Rapport de l'Inspection des installations classées

Visite d'inspection du 17/03/2026

LES MONTS DE LA ROCHE

Références : UID4243-MEA-026-098
Code AIOT : 0005601966

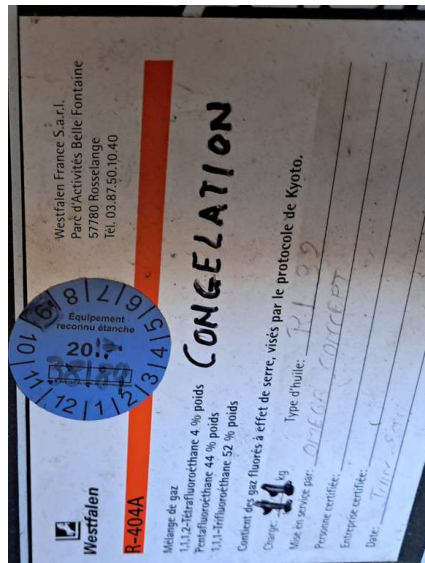
L'inspection constate la présence de vignette sur les équipements.

Cependant, plusieurs mois sont cochés sur les vignettes.

L'inspection constate une vieille vignette sur un équipement datée de 2017.

L'inspection demande à l'exploitant d'établir un plan d'action avec AXIMA pour régulariser ce point.

L'inspection demande à l'exploitant de cadrer ce point avec AXIMA et de vérifier (lors d'audit ou inspection interne) que ce point est respecté.
